REACTIENOTA ZIENSWIJZEN FRANEKER – NIJ FRISTHO

1. INLEIDING

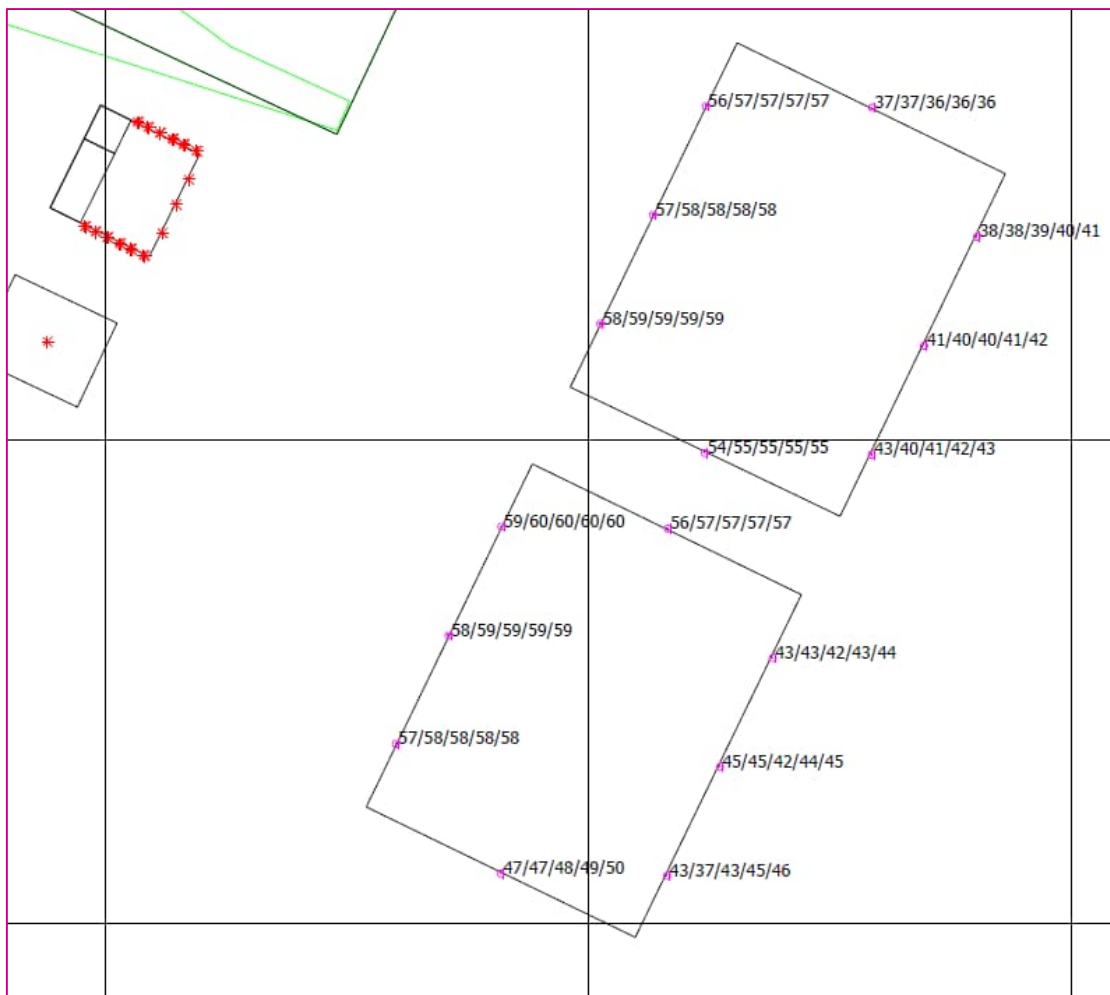
Gasunie heeft een pro-forma zienswijze ingediend tegen het bestemmingsplan die in later stadium (na de zienswijzeperiode) is aangevuld. In de pro-forma zienswijze geeft de Gasunie aan dat het voor hen onduidelijk is of de huidige bescherming van de in het plangebied aanwezig zijnde aardgastransportleiding en gasontvangstation voldoende is. In de latere aanvulling op de zienswijze geeft de Gasunie aan dat in het akoestisch onderzoek (dat is opgenomen in bijlage 2 bij de toelichting van het bestemmingsplan) is aangegeven dat er voor het gasontvangstation aan de Burg. J. Dijkstraweg 10a geen maatwerkvoorschriften gelden. Dit is volgens de Gasunie niet juist. In 2011 zijn er een definitieve beschikking maatwerkvoorschriften verleend door de gemeente, die door de Gasunie als bijlage bij de zienswijze is gevoegd. De grenswaarden en maatwerkvoorschriften uit de beschikking dienen in acht te worden genomen waarbij van de grenswaarden mag niet worden afgeweken. Het besluit hogere waarden Wet geluidhinder en het akoestische onderzoek zullen hierop aangepast moeten worden.

Ten tijde van het akoestisch onderzoek is in het milieu-archief gekeken naar maatwerkvoorschriften en zijn alleen maatwerkvoorschriften voor het perceel Burg. J. Dijkstraweg 1 b gevonden. Om die reden is ervan uitgegaan dat voor het perceel Burg. J. Dijkstraweg 10a geen maatwerkvoorschriften Activiteitenbesluit/Wm van toepassing waren. Dit zou betekenen dat de algemene grenswaarde van 50 dB(A) als etmaalwaarde op 50 meter afstand gelden (inrichting op gezoneerd industrieterrein). De in het zonemodel (verstrekkt door de FUMO) opgenomen geluidgegevens zijn ten behoeve van de planvorming op basis van de grenswaarde van 50 dB(A) op 50 meter afstand aangepast. Hierdoor voldoet de voorgenomen ontwikkeling aan de grenswaarden van de Wet geluidhinder.

Nu er, zoals de Gasunie aangeeft, toch maatwerkvoorschriften blijken te zijn voor het perceel Burg. J. Dijkstraweg 10a, is deze werkwijze niet correct en voldoet het plan niet maar aan de Wet geluidhinder en wordt de maximale ontheffingswaarde van 55 dB(A) overschreden (zie onderstaande figuur). Door Gasunie wordt gevraagd het akoestisch onderzoek en de hogere waarden Wet geluidhinder aan te passen op basis van de maatwerkvoorschriften.

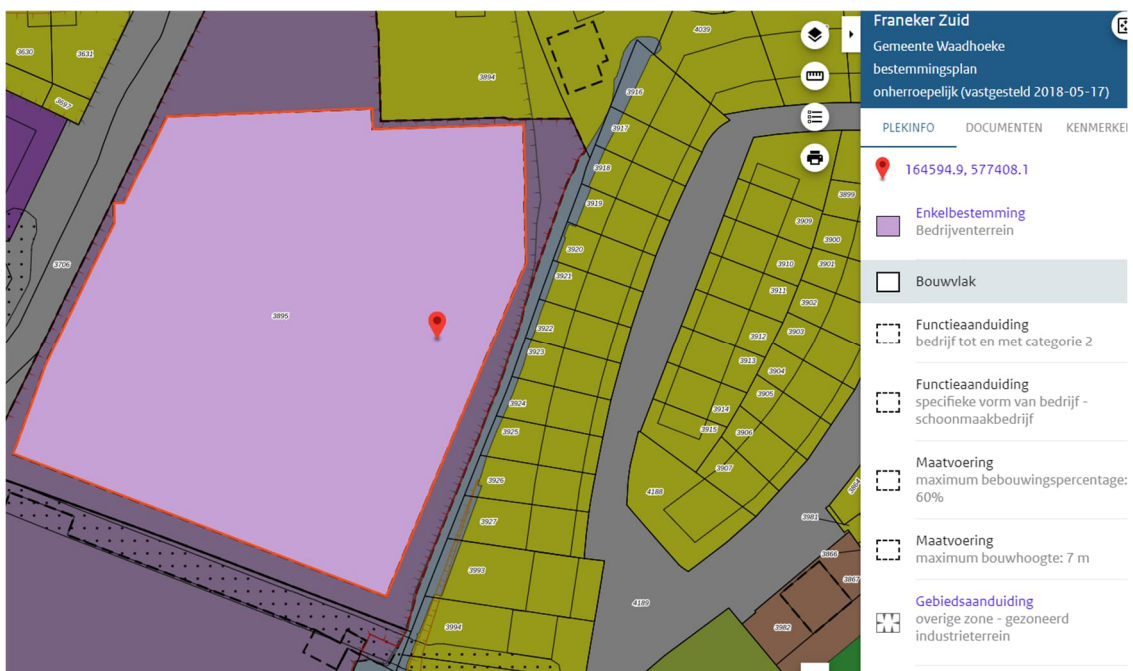
Het nieuwe bestemmingsplan maakt de bestemmingen 'Wonen', 'Groen' en 'Verkeer' voor het plangebied mogelijk. Grenzend aan de bestaande percelen van de 12 omwonenden gaat het om wooneenheden met een bouwhoogte van 11 meter. Verder gaat het om een woongebouw voor 20 wooneenheden met een bouwhoogte van maar liefst 18.5 meter en 2 woongebouwen voor 16 wooneenheden met een maximum bouwhoogte van 15.5 meter. Er is op de woongebouwen ook een flauwe kap geprojecteerd van maximaal 1,5 meter hoog. Voor de aanwezige zonnepanelen op de diverse bestaande woningen van cliënten houdt de hoogte van de voorgenomen bebouwing een beperking en verslechtering in. Hierover is geen afweging gemaakt en dit is niet onderzocht.

Het volgende figuur toont een uitsnede van de verbeelding van het geldende bestemmingsplan Franeker Zuid. Alhoewel het zuidelijke deel van het bouwvlak binnen de bestemming 'Bedrijventerrein' op dit moment niet is bebouwd, behoort dit wel degelijk tot de planologische mogelijkheden.

Het is hierin bij recht mogelijk om in het oostelijke deel van dit bouwvlak een plint met bedrijfsbebouwing mogelijk te maken tot een bouwhoogte van 7 meter. Aan de hand van een binnenplanse afwijkingsmogelijkheid kan deze bouwhoogte onder voorwaarden worden verhoogd tot 15 meter.
